**Stadtbahnlinie 1 – Umbau der Hauptstraße in Bielefeld Brackwede zwischen
Gaswerkstraße und Jenaer Straße
Hier: Prüfaufträge**

*Unterlage Efd. Nr. 16
(29 Seiten mit Inhaltsverz.)*

Abbildung 1: Einzugsradien der heutigen Haltestellen

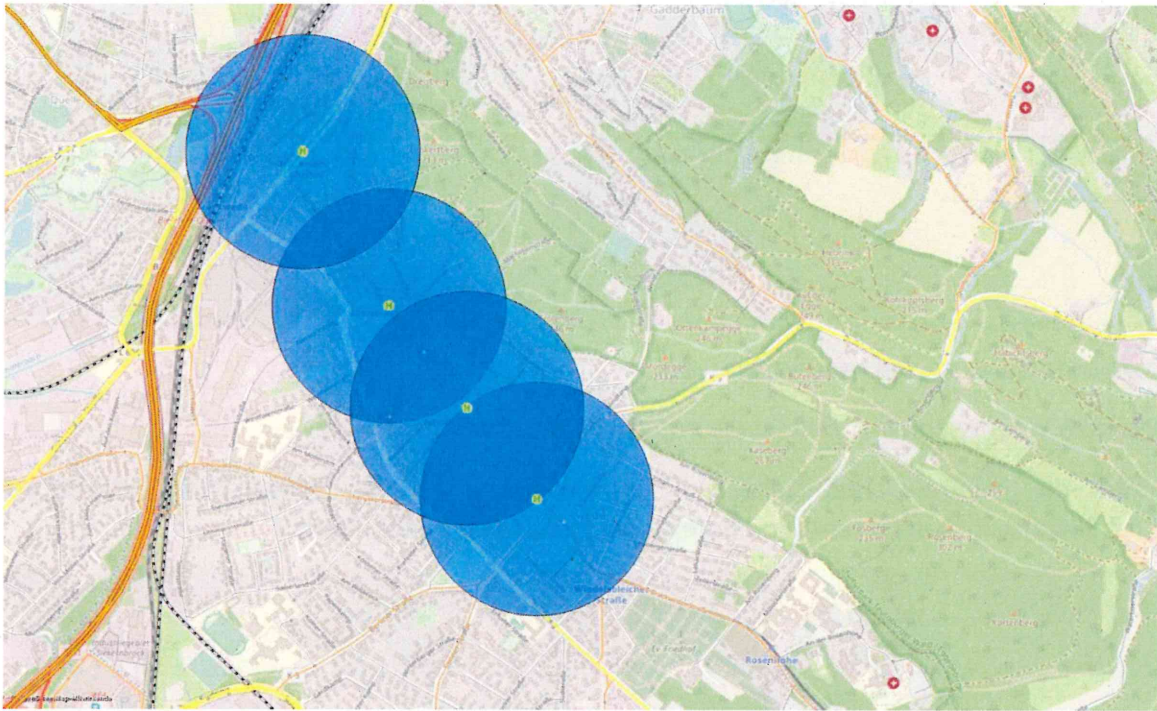
Es ist deutlich zu sehen, dass im Bereich der Hauptstraße im Bestand keine Erschließungslücken vorhanden sind.

Abbildung 2: Einzugsradien der geplanten Haltestellen

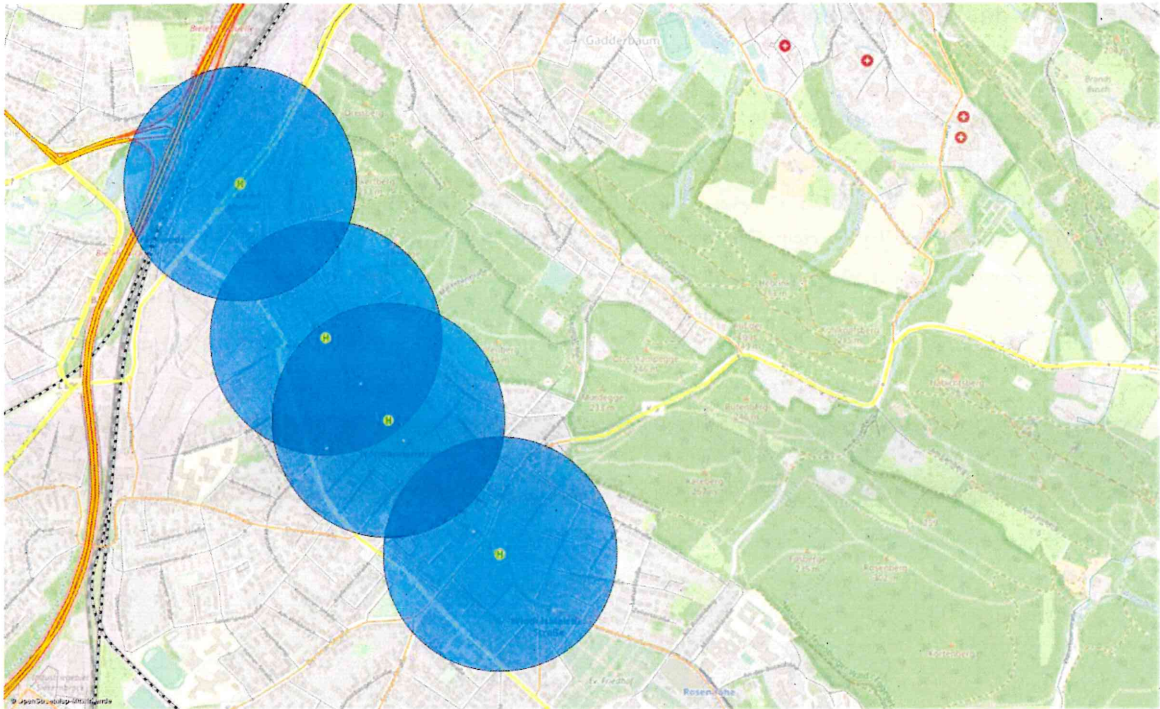
Für die geplante Haltestellenfolge verschieben sich die Haltestellen, jedoch ist auch hier zu erkennen, dass keine Erschließungslücke entsteht (Abbildung 2).

Abbildung 3: Einzugsradien ohne Haltestelle Normannenstraße

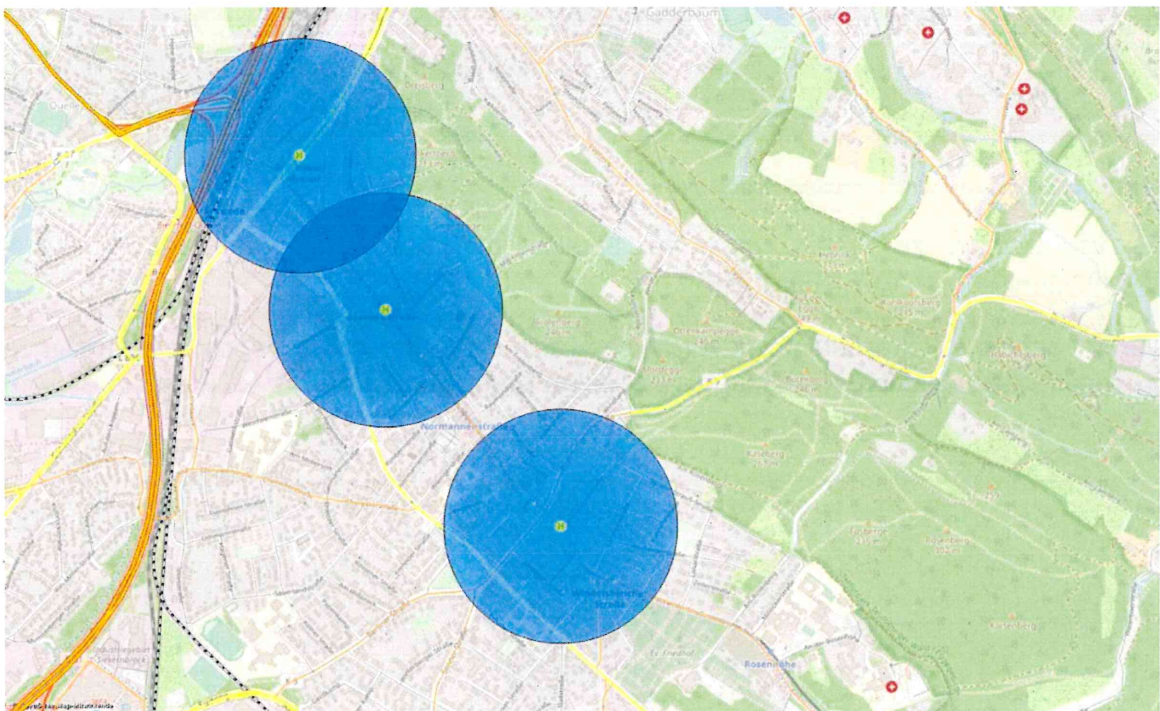
Wird die zentrale Haltestelle an der Normannenstraße weggelassen, entstehen Erschließungslücken im zentralen Bereich der Hauptstraße (Abbildung 3).

Abbildung 4: Einzugsradien ohne Haltestelle Gaswerkstraße aber mit Haltestelle Sparkasse

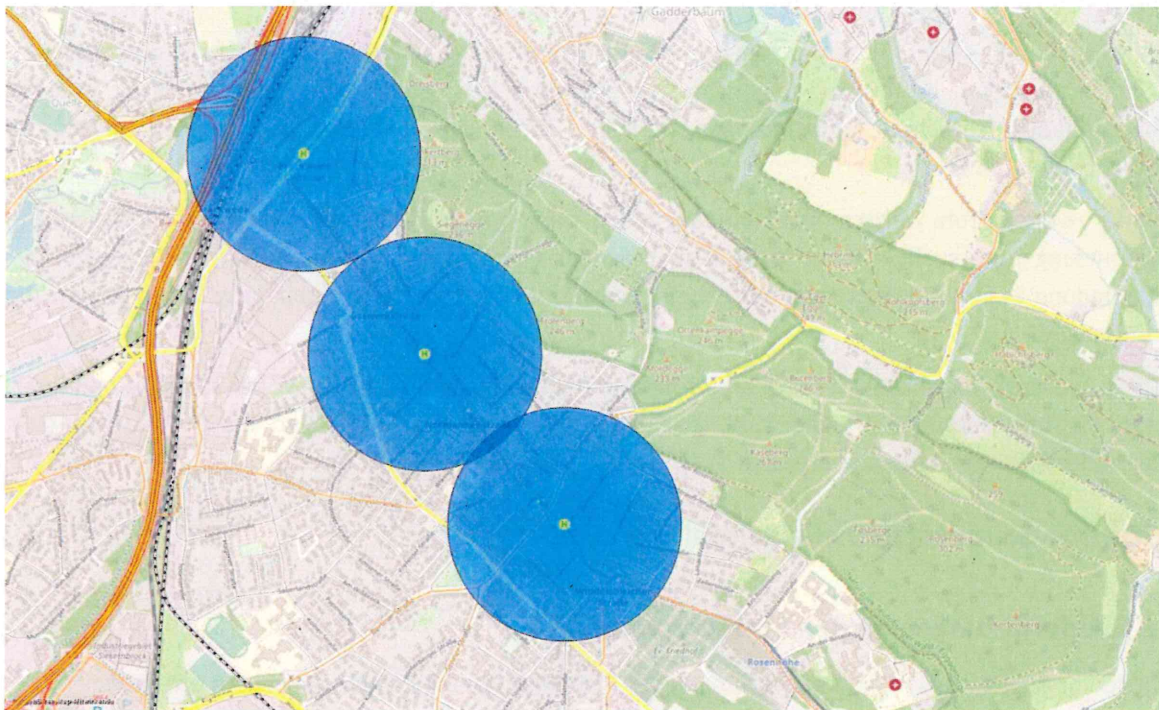
Bei Verschiebung der Haltestelle Normannenstraße an den Standort Sparkasse (Abbildung 4) und Verzicht auf die Haltestelle Gaswerkstraße ergeben sich deutlich weniger

Erschließungslücken. Sie sind aber weiterhin deutlich erkennbar. Man erkennt Erschließungslücken zwischen den Einzugsbereichen der Haltestellen Brackwede Bahnhof und Gaswerkstraße sowie über und unter den Schnittpunkten der Einzugsradien der Haltestellen Sparkasse und Kirche Ost. Es tritt eine deutliche Verschlechterung für die Fahrgäste gegenüber der Bestandssituation ein. Der mit einer solchen Lösung verbundene zu erwartende Fahrgastrückgang kann nicht das Ziel einer Umbaumaßnahme sein, die eigentlich zu einer Attraktivitätssteigerung beitragen soll.

Ein Weglassen einer Haltestelle im zentralen Bereich der Hauptstraße würde zu großen Erschließungslücken führen, so dass der zumutbare Fußweg zur Haltestelle in vielen Bereichen überschritten wird. Eine Erschließung der bebauten Gebiete lässt sich nur mit drei Haltestellen in der Hauptstraße gewährleisten. Aus vorgenannten Gründen spricht sich die Stadt Bielefeld als Vorhabenträger nachdrücklich für die Beibehaltung von insgesamt drei Haltestellenstandorten in der Hauptstraße aus.

Abbildung 1: Bereiche der technischen Machbarkeit

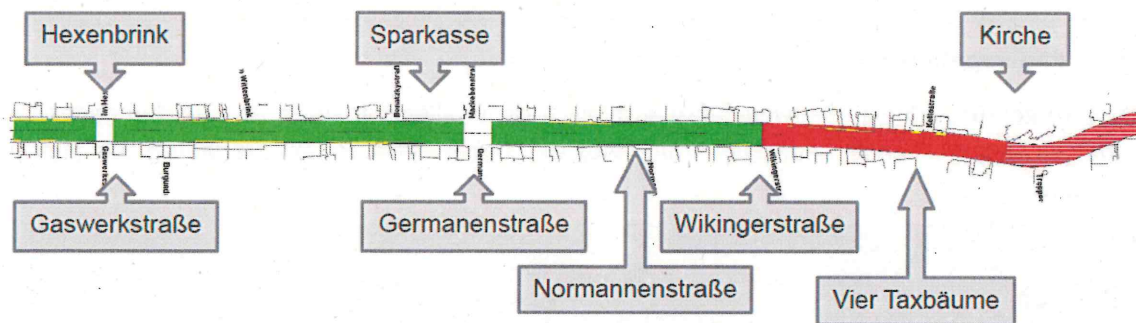
Demnach ist ein Hochbahnsteig zwischen der Einmündung Wikingerstraße und der Gaswerkstraße machbar. Zwischen Wikingerstraße und der Kreuzung Bodelschwingstraße/ Berliner Straße ist eine entsprechende Querschnittsbreite bzw. Gerade nicht vorhanden.

Abbildung 2: Untersuchte Varianten für den zentralen Bahnsteigstandort

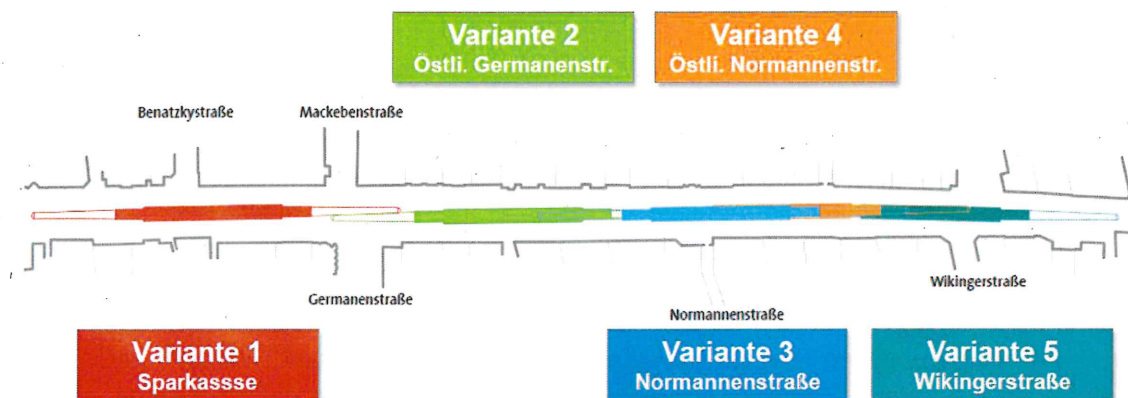
Die Variante 5 erhält eine mittlere Bewertung, da der Querschnitt östlich der Wikingerstraße schmaler als 22 m ist. Da dies nur den Rampenbereich des Bahnsteiges betrifft, ist ein Bahnsteig an dieser Stelle als machbar eingestuft worden.

Abbildung 1: Skizze Entwässerung Fahrbahn

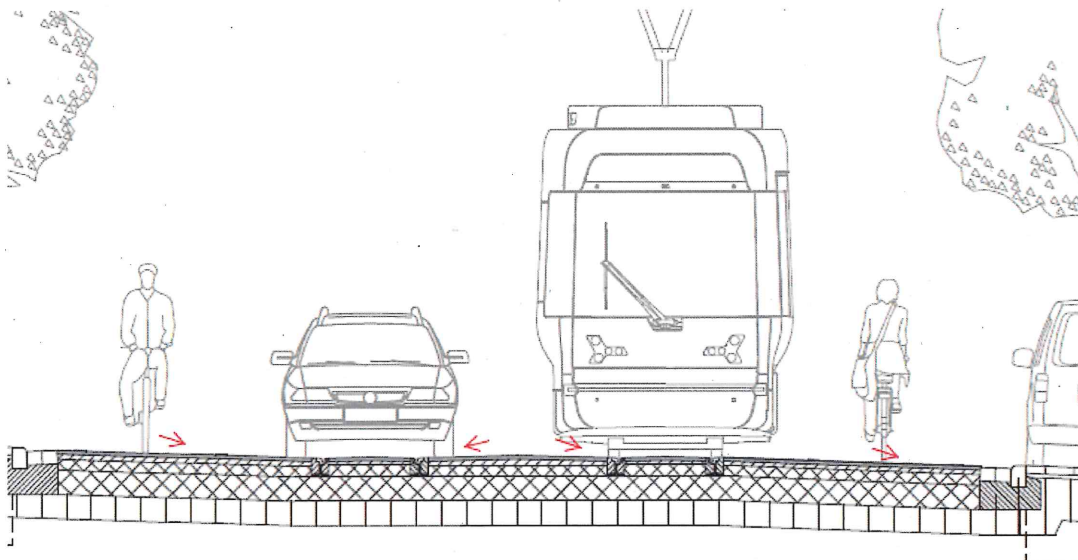
In der Planfeststellung sind fünf Querschnitte in den Planunterlagen enthalten. In diesen Querschnitten ist auf eine Darstellung der Höhenabwicklung verzichtet worden. Im Erörterungstermin wurde von der Bezirksregierung darum gebeten, eine genauere Darstellung der Höhenabwicklung nachzureichen.

Um eine ausreichende Entwässerung der Straße zu erreichen, neigt sich die Fahrbahnoberfläche in Richtung der Stadtbahnschiene. Die Entwässerung wird auf der Nordseite über die Schiene abgewickelt und auf der Südseite über die Entwässerungsrinne am Fahrbahnrand. Dadurch kann ein Teil der Höhendifferenz ausgeglichen werden (Beispielhafte Darstellung in Abbildung 1).
